ZÁVAZNÝ BULLETIN Z 242L/63a

- 1. DATUM:** 28. 5. 2014

- 2. TÝKÁ SE:** Všech letounů Z 242L od v.č. 0741 včetně do v.č. 0799 včetně, vybavených stavitelným nožním řízením.

Původní umístění objímky:

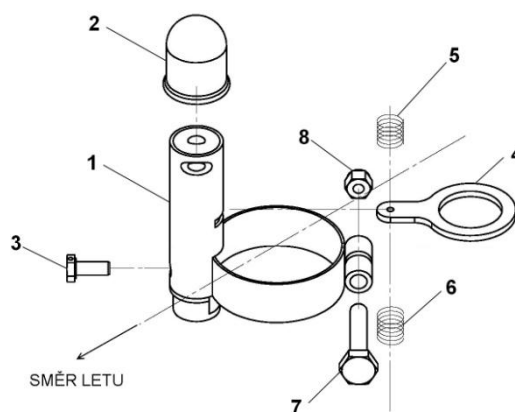
- 8. POSTUP PRÁCE:**
 - a) Proved'te kontrolu umístění objímky závěsu pojistky parkovací brzdy na levém nožním čerpadle levého nožního řízení a v případě kolize s pedálem nožního řízení ji natočte do potřebné polohy (viz následující vyobrazení). V přední i zadní krajní poloze nožního řízení ověřte, že nedochází ke

kolizi.

Případné pootočení objímky do potřebné polohy:
